Titel: MTO2017 Verlegung der Öltopfentlüftung		
AG-SB-2023-01-C-DE	Datum des Inkrafttretens: 01.04.2023	Kategorie: A – Sicherheitskritisch B – Empfohlen C - Optional
Gültigkeit		
Betroffene Fluggeräte: MTO2017	Betroffene Werknummern: Alle MTO2017 die vor 07/2021 gebaut wurden	
Auf das angegebene oder nachfolgende Problem wird im Wartungshandbuch Aircraft Maintenance Manual (AMM) in letztgültiger Ausgabe verwiesen.		Siehe AutoGyro Webseite
Dieses Formular ist eine Reaktion von AutoGyro auf ein bei Wartungsarbeiten gefundenes Problem, welches eine Eingrenzung oder Korrektur erfordert, bzw. Eine Service-Information über Flugzeugmodifikationen. Unterstützung erhalten Sie bei AutoGyro unter airworthiness@auto-gyro.com .

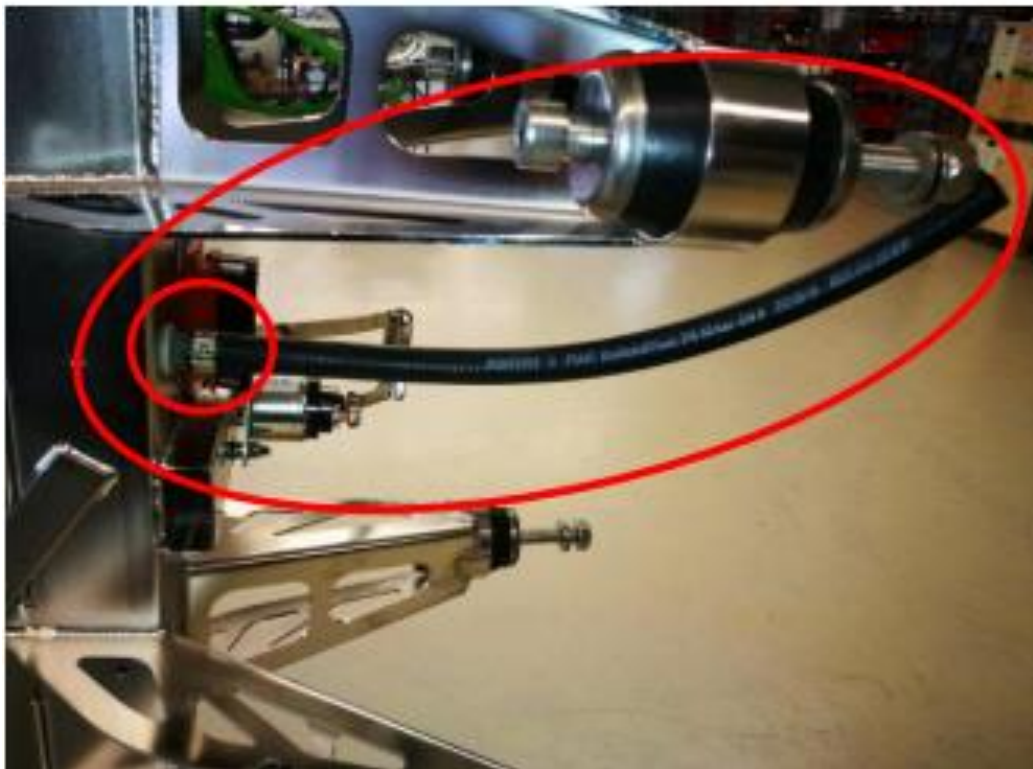
Den alten Entlüftungsschlauch von Tank und Mast entfernen und den neuen Schlauch so befestigen, wie auf den Bildern zu sehen.

Stellen Sie sicher, dass in der Nähe des Tanks an der gleichen Position wie in dem alten Entlüftungsschlauch ein kleiner Schnitt ist. Dieser ermöglicht es, dem System zu arbeiten, auch wenn eventuell Feuchtigkeit im weiteren Verlauf des Entlüftungsschlauches während des Fluges gefriert.
